ARMANDO DIAZ, VIA

0016

Descrizione prestazionale dell'intervento

Foto del rilievo

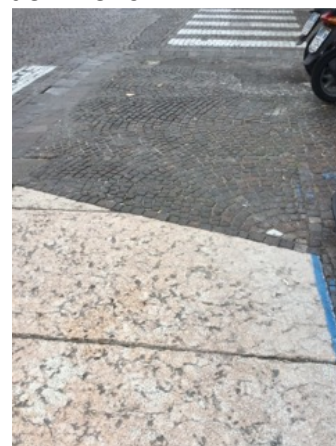
Criticità

Inadeguatezza di segnalazione tattile per non vedenti

Intercettazione dell'attraversamento pedonale attraverso la **collocazione di adeguata segnaletica tattile sul marciapiede**.
Se non vi è semaforo, sarà sufficiente sbarrare il marciapiede, all'altezza del centro della zona zebra, con il Codice di DIREZIONE RETTILINEA che terminerà 40 cm prima del confine fra scivolo e zona carrabile con il Codice di PERICOLO VALICABILE che deve coprire tutta la luce dello scivolo.

Materiale suggerito: **Tipo LogesVetEvolution**
